# ÚZEMNÍ PLÁN LIPTAŇ

ZMĚNA Č. 1

# I. ZMĚNA Č.1 ÚP LIPTAŇ

## I.2.b) HLAVNÍ VÝKRES - URBANISTICKÁ KONCEPCE A DOPRAVA

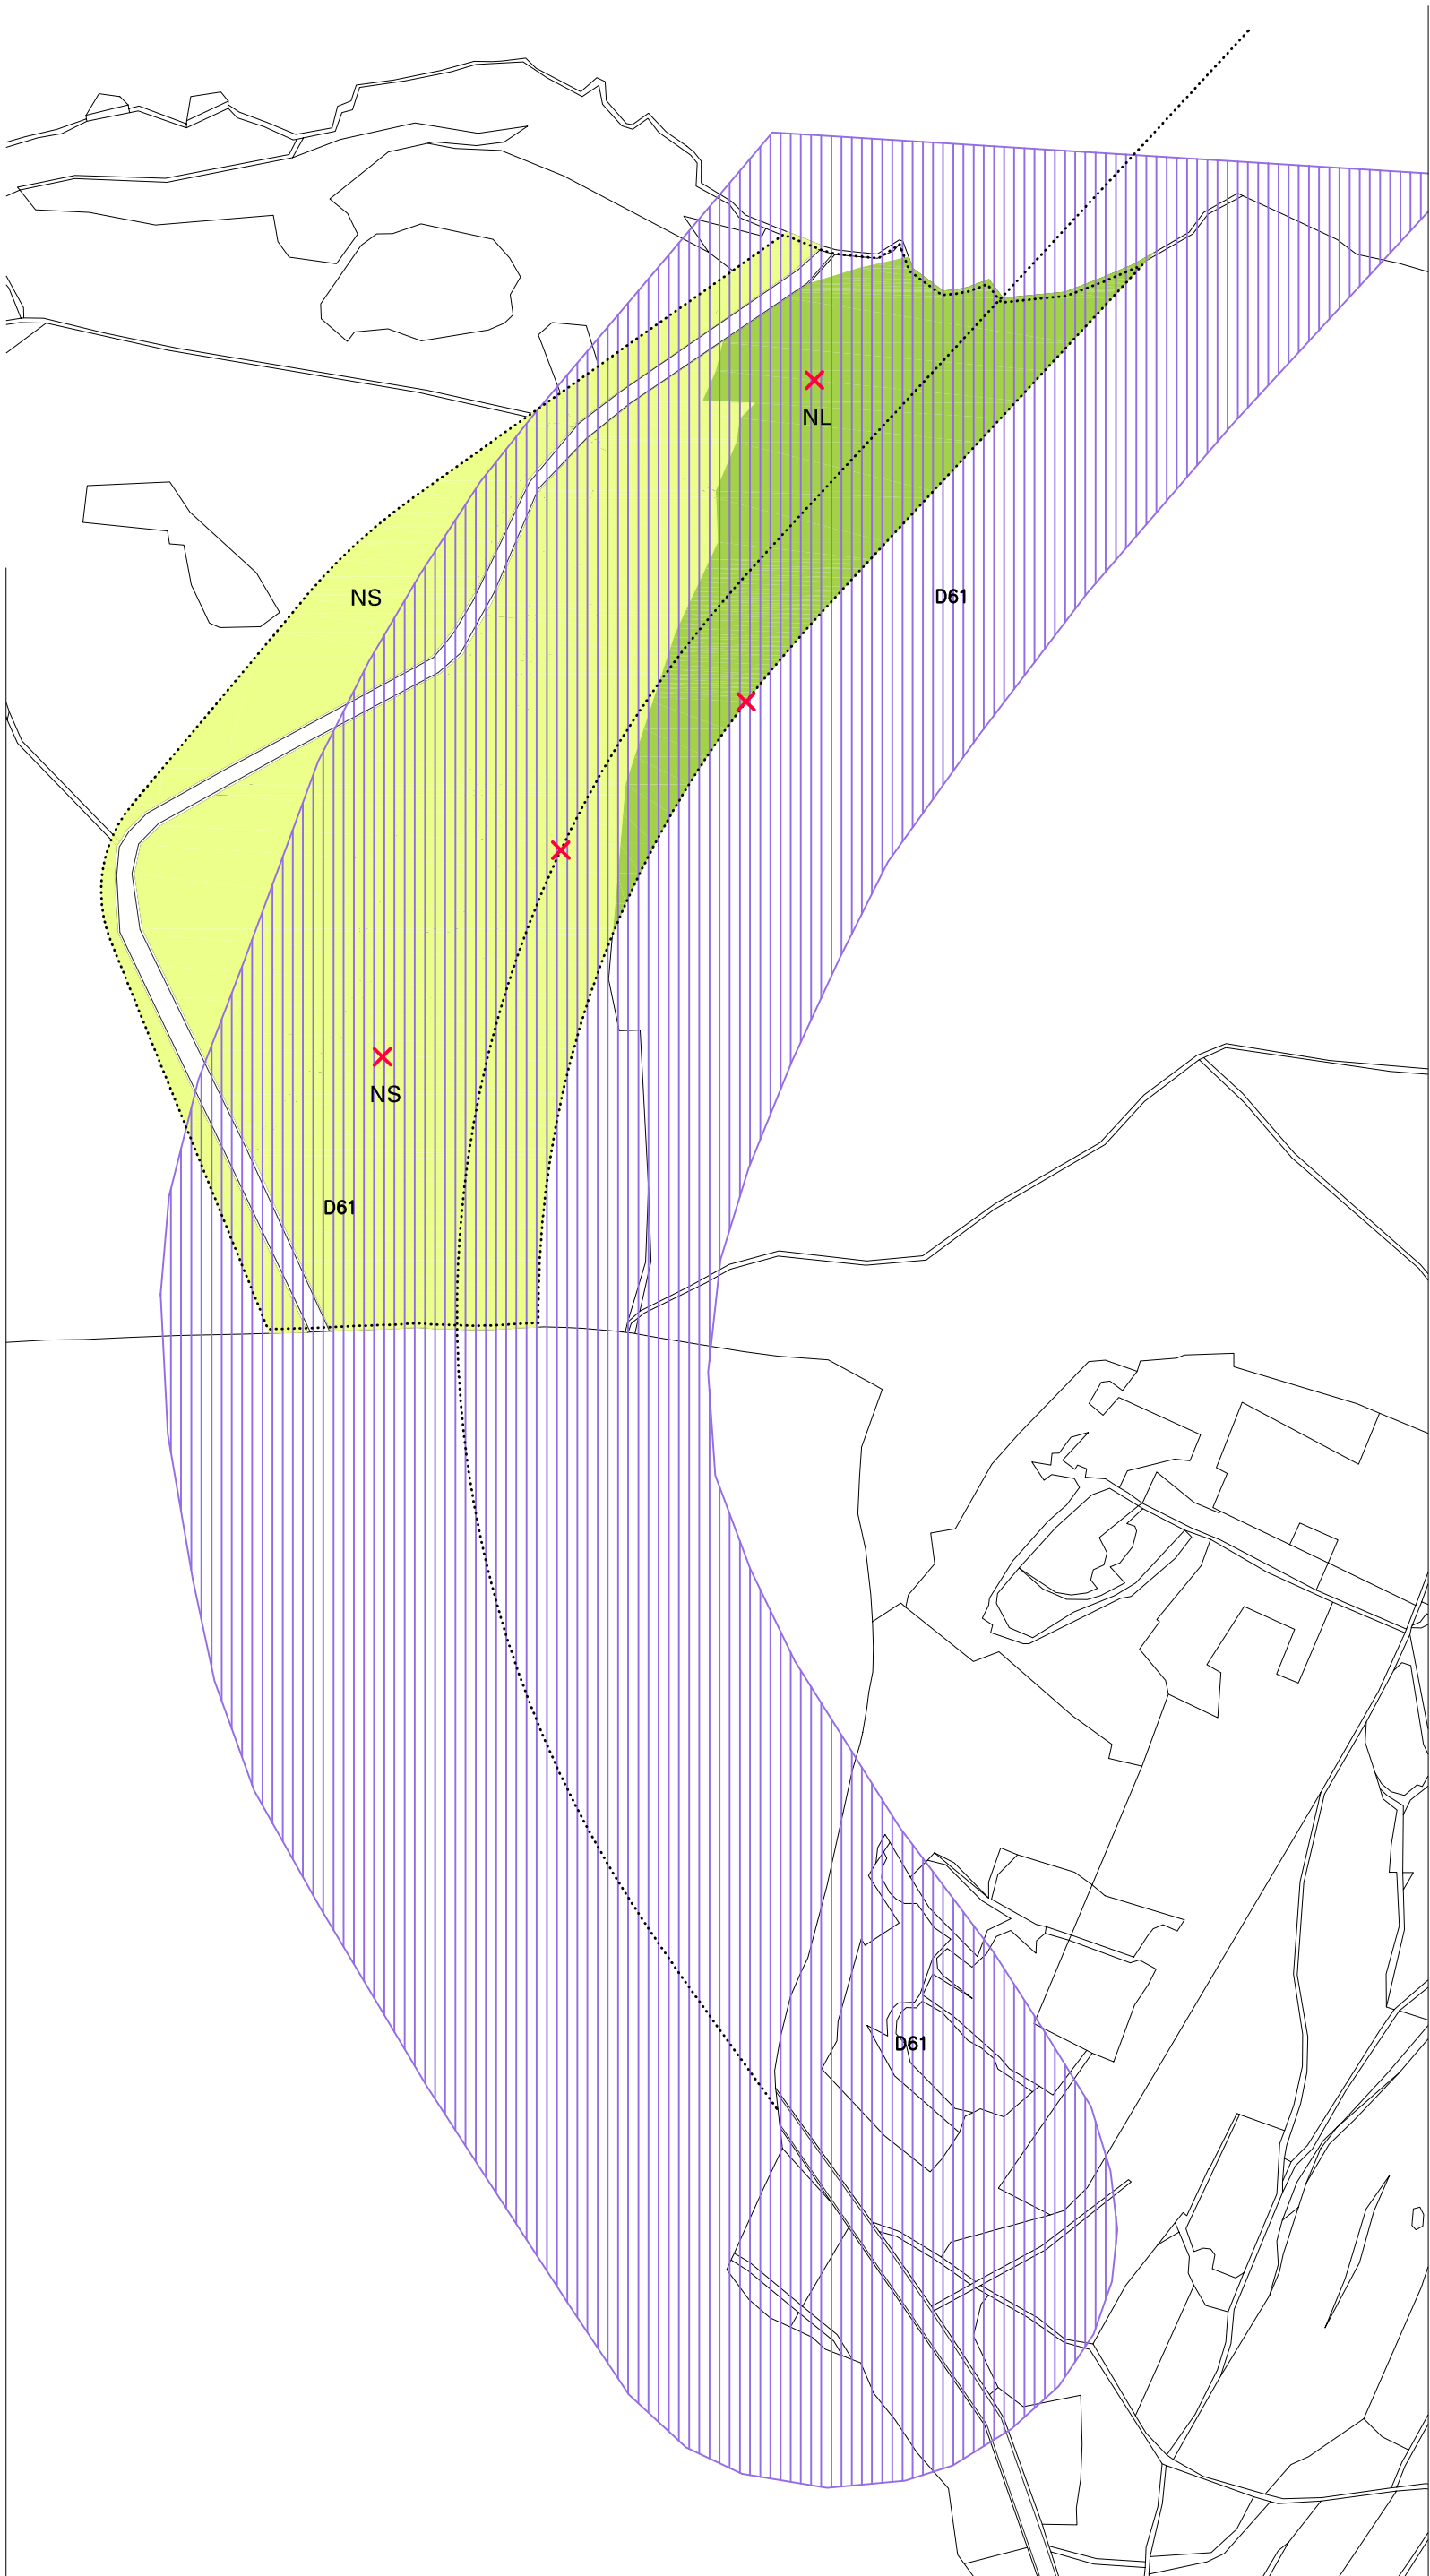
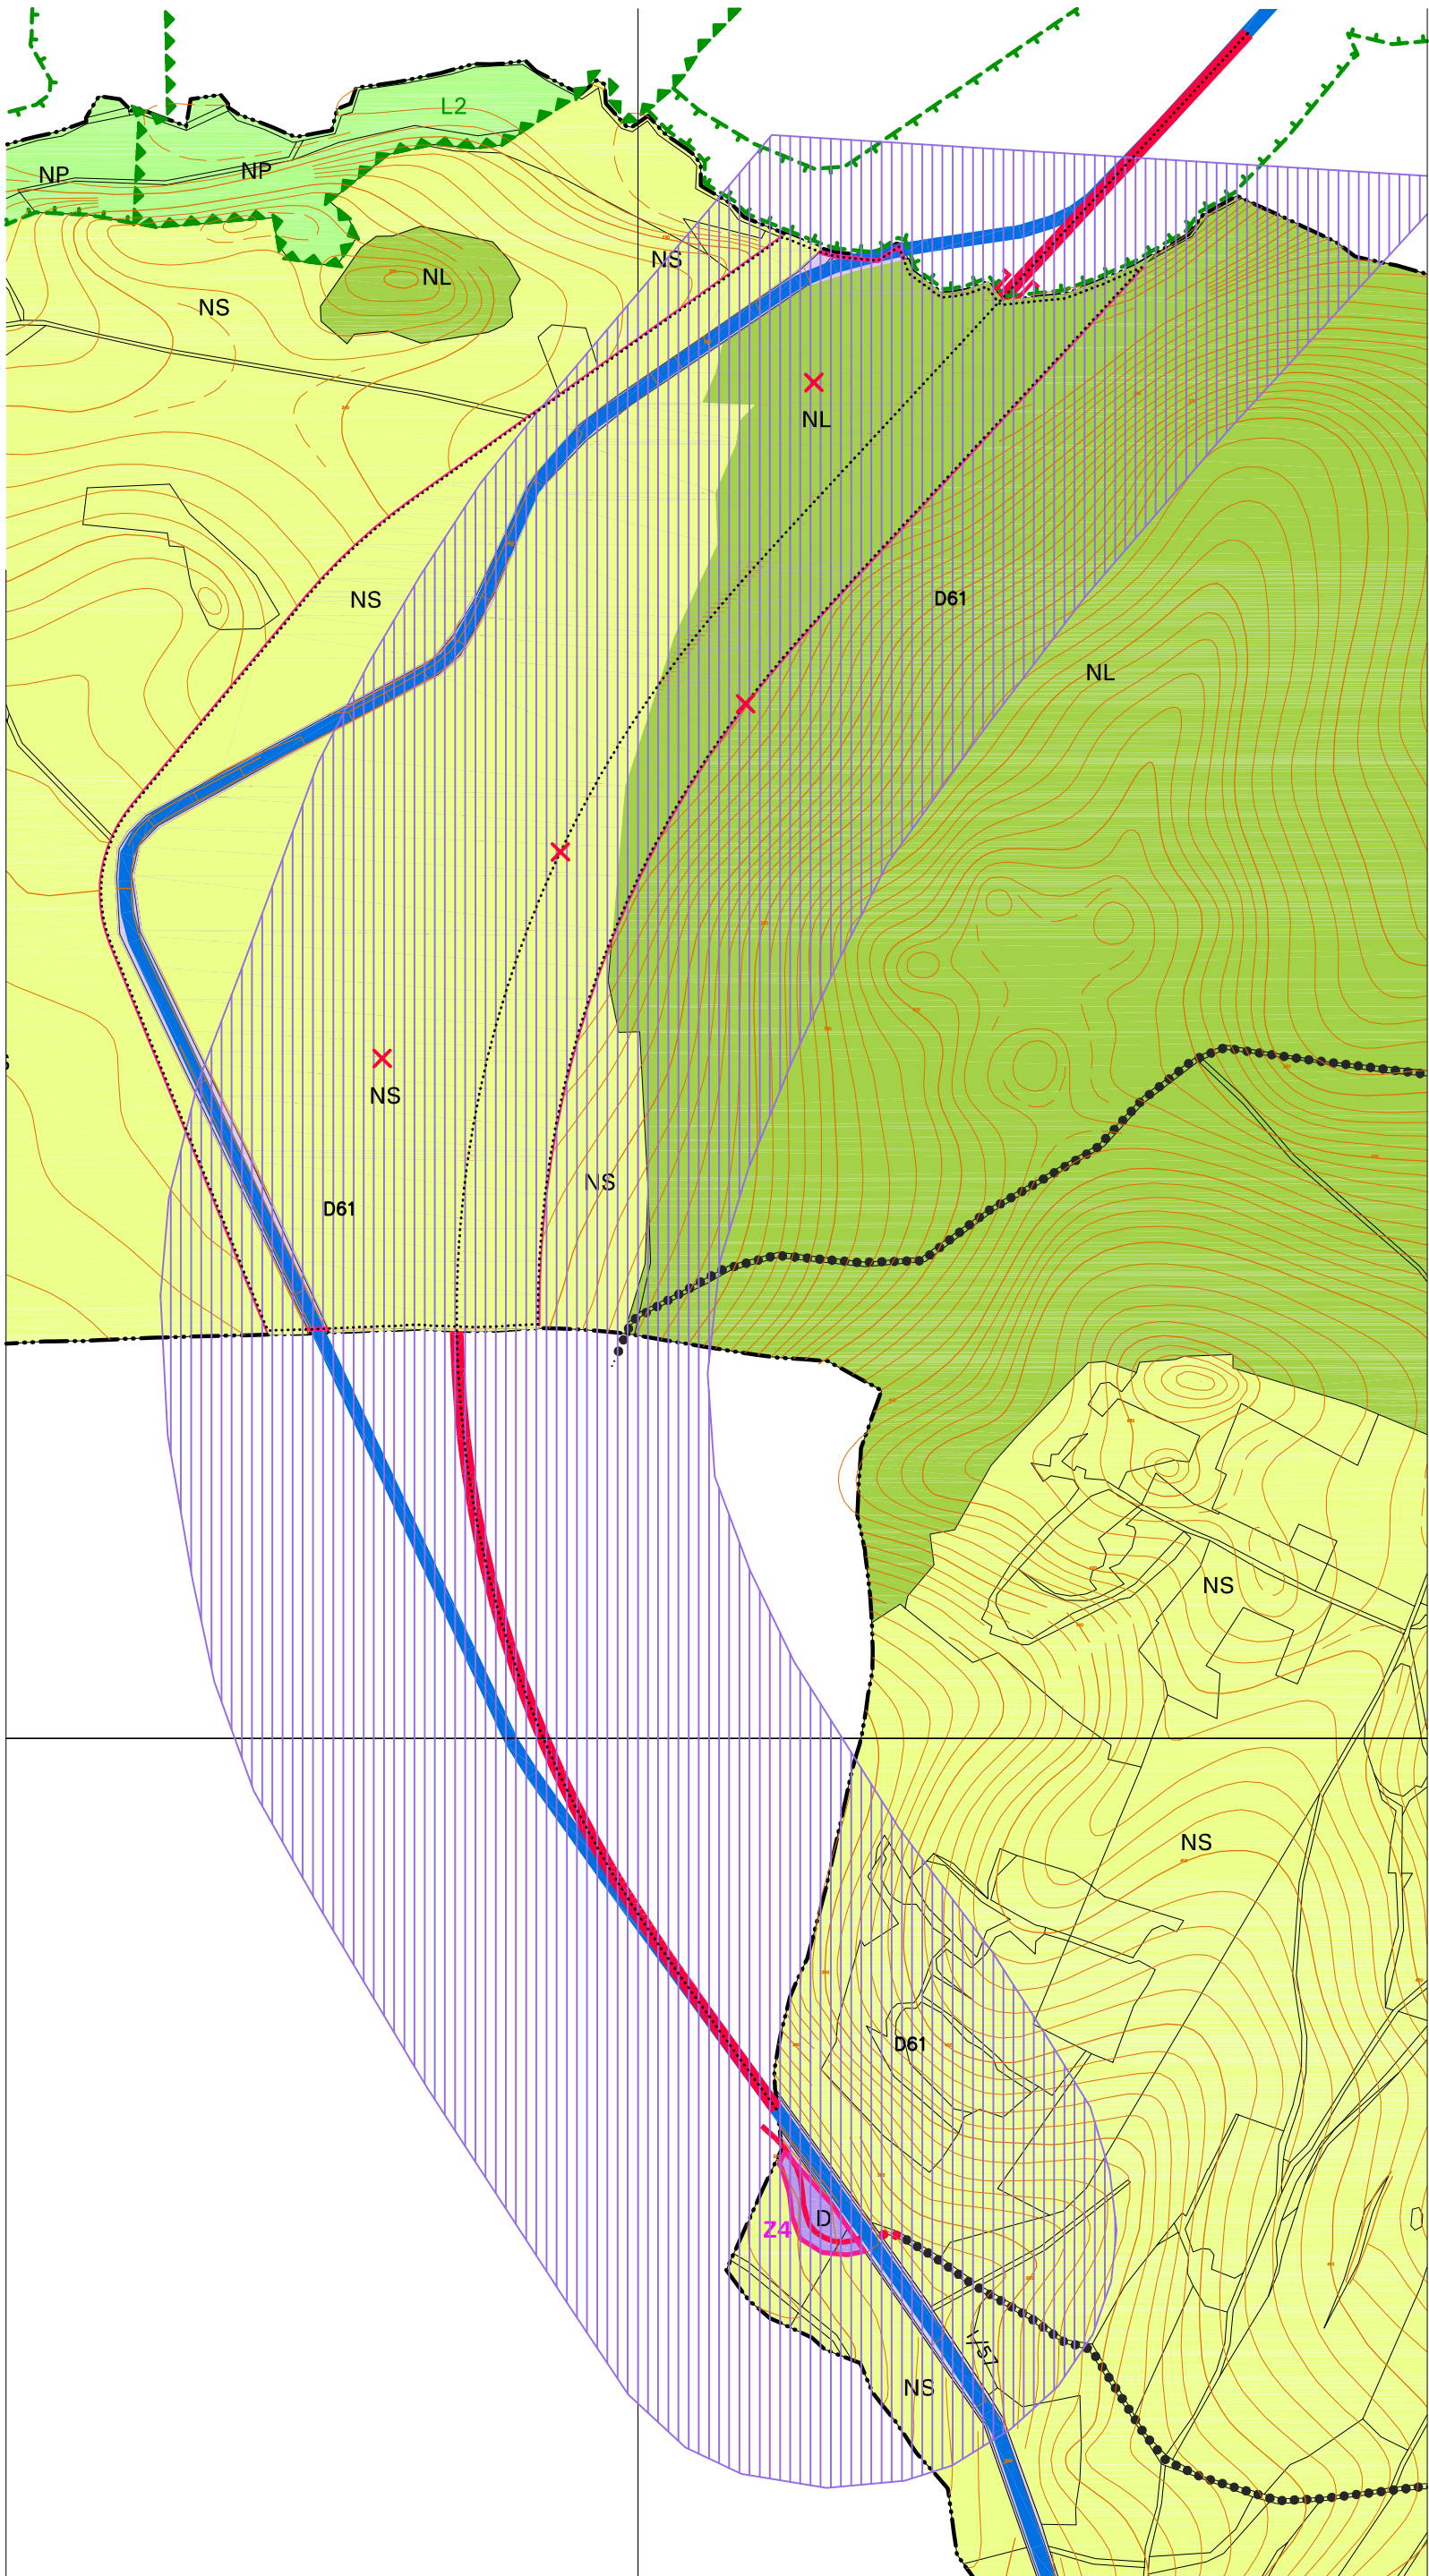
POZNÁMKA:  
 – V RÁMCI ZMĚNY Č.1 ŮP SE VYPOUŠTÍ POLOŽKY LEGENDY: SPLAŠKOVÁ KANALIZACE TLAKOVÁ – NÁVRH,  
 VÝÚSTNÍ OBJEKT KANALIZACE – NÁVRH, ČISTIRNA ODPADNÍCH VOD – NÁVRH  
 – V RÁMCI ZMĚNY Č.1 ŮP SE MĚNÍ NÁZEV POLOŽKY LEGENDY "ZASTAVITELNÉ PLOCHY SMÍŠENÉ OBYTNÉ,  
 VEŘEJNÝCH PROSTRANSTVÍ – ZELENÉ A TECHNICKÉ INFRASTRUKTURY" NA: ZASTAVITELNÉ PLOCHY SMÍŠENÉ  
 OBYTNÉ A VEŘEJNÝCH PROSTRANSTVÍ – ZELENÉ

### I.2.c) KONCEPCE TECHNICKÉ INFRASTRUKTURY

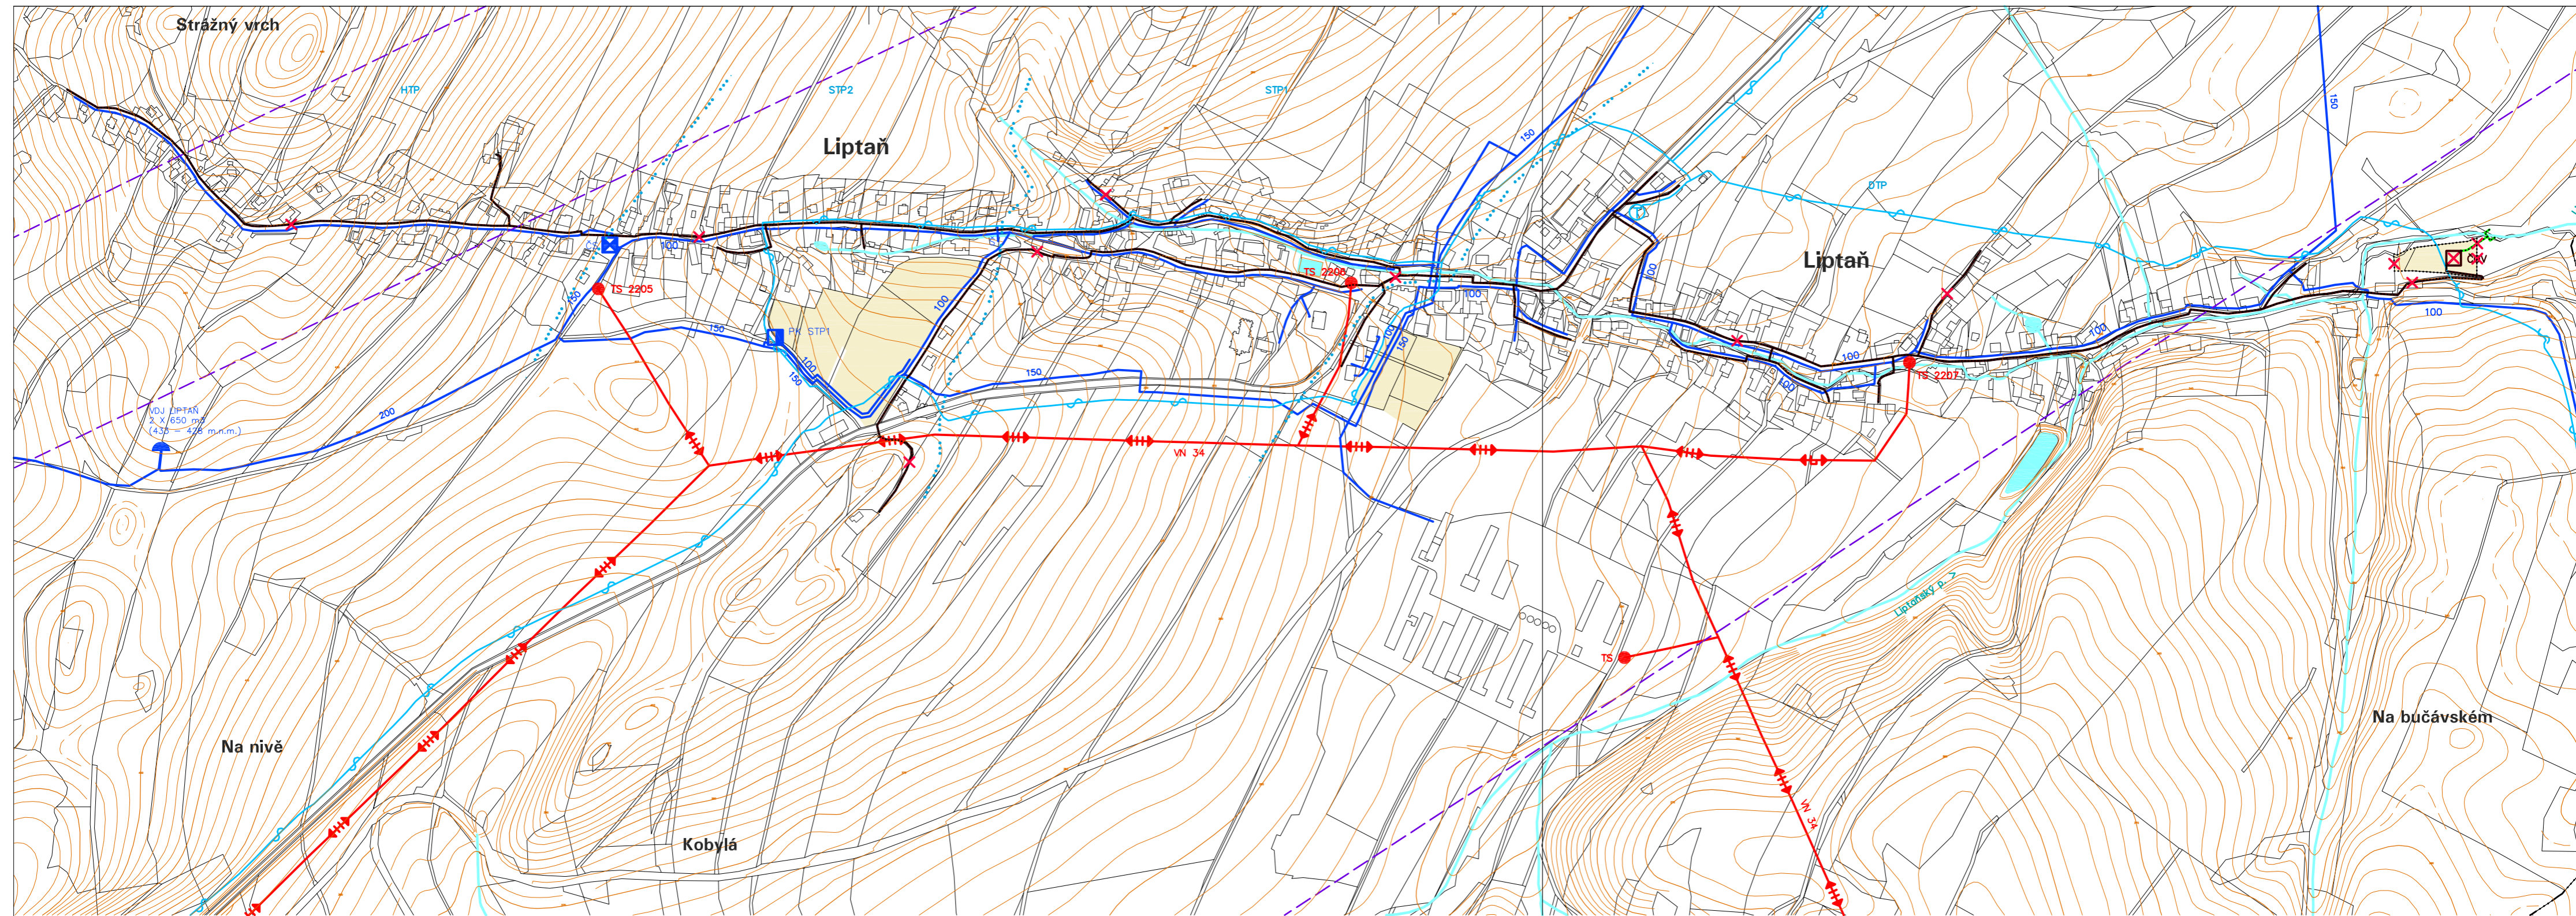
POZNÁMKA:  
 - V RÁMCI ZMĚNY Č.1 ŮP SE VYPOUŠTÍ POLOŽKY LEGENDY: SPLAŠKOVÁ KANALIZACE TLAKOVÁ - NÁVRH, VÝSTUPNÍ OBJEKT KANALIZACE - NÁVRH, ČIŠTIRNA ODPADNÍCH VOD - NÁVRH  
 - V RÁMCI ZMĚNY Č.1 ŮP SE MĚNÍ NÁZEV POLOŽKY LEGENDY "ZASTAVITELNÉ PLOCHY SMÍŠENÉ OBYTNÉ, VEŘEJNÝCH PROSTRANSTVÍ - ZELENĚ A TECHNICKÉ INFRASTRUKTURY" NA: ZASTAVITELNÉ PLOCHY SMÍŠENÉ OBYTNÉ A VEŘEJNÝCH PROSTRANSTVÍ - ZELENĚ
